Notitie

Betreft: Notitie aanvullende gegevens naar aanleiding van nagekomen vragen op de aanvraag vergunning reiniging PFAS-verontreinigde grond Jansen Recycling, vestiging Helmond

- 1-1 Plattegrond bedrijfsterrein met locatie goot inrit Beemdweg 1
- 1-2 Impressie van de goot aangegeven op Streetview-foto van de inrit
- 1-3 De inrit met ligging goot weergegeven op de kadastrale kaart

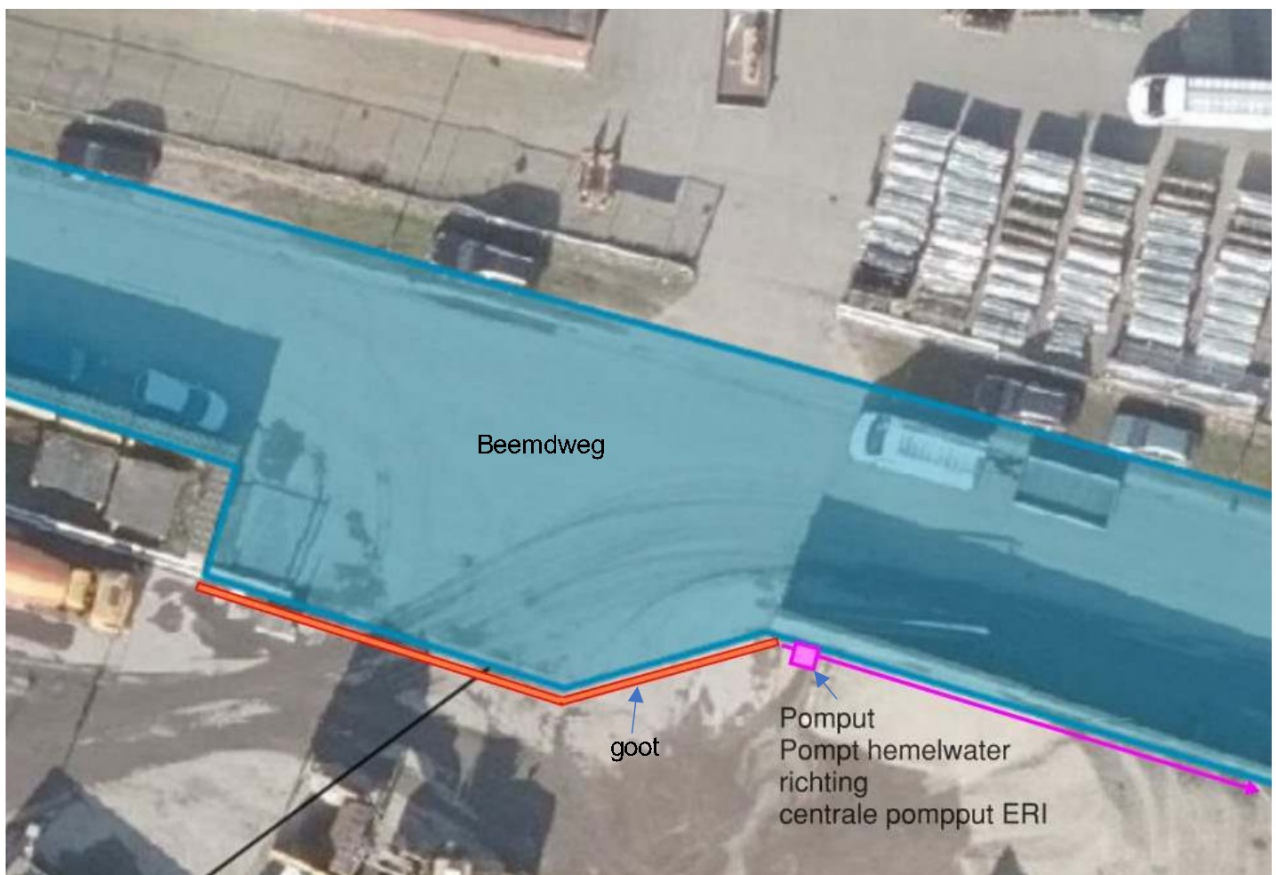
Tijdens het overleg zijn bijkomende vragen en opmerkingen besproken. Deze heeft u verwoord in uw e-mail van 14 december 2022. In deze notitie worden deze vragen en opmerkingen beantwoord. De notitie wordt toegevoegd aan de hiervoor vermelde aanvraag voor vergunning.

In de inrit op Beemdweg 1 wordt een goot aangebracht, over de gehele breedte van de inrit. De goot ligt daarbij geheel op eigen terrein en watert af richting de pompput op het naastgelegen terreindeel met gereed product. Vanuit de pompput wordt het water verder afgevoerd richting de centrale pompput achter het ERI-gebouw. De situatie is weergegeven in bijlage 1. De tekening in deze bijlage vervangt de eerder ingediende bedrijfsrioleringstekeningen van het bedrijfsterrein.
